КОМПРЕССОР WABCO ДЛЯ MERCEDES-BENZ

НОМЕР ДЕТАЛИ И ВЗАИМОЗАМЕНЯЕМОСТЬ

Компрессор WABCO 912 510 104 0

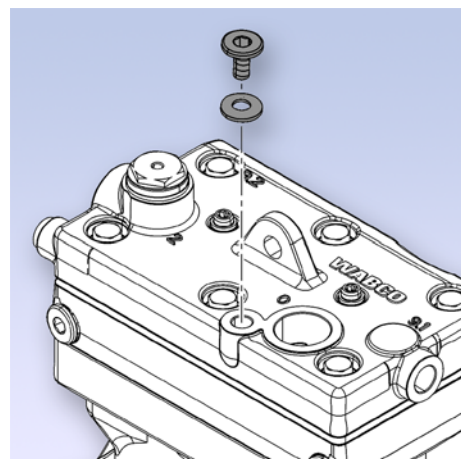
Принимая во внимание текущее портфолио компрессоров WABCO, мы информируем вас, что компрессор Voith, устанавливаемый на автомобили Mercedes Benz с двигателями OM 457, может быть заменен компрессорами от WABCO.

- **Номер WABCO: 912 510 104 0**
- **Заменяемость / Совместимость:**
 Mercedes Benz A 457 130 49 15
 Voith 149.00056411

При замене указанных выше компрессоров на транспортных средствах без Порта снижения мощности № 4, этот порт на компрессоре WABCO должен быть закрыт при помощи специального ремкомплекта 915 510 933 2.
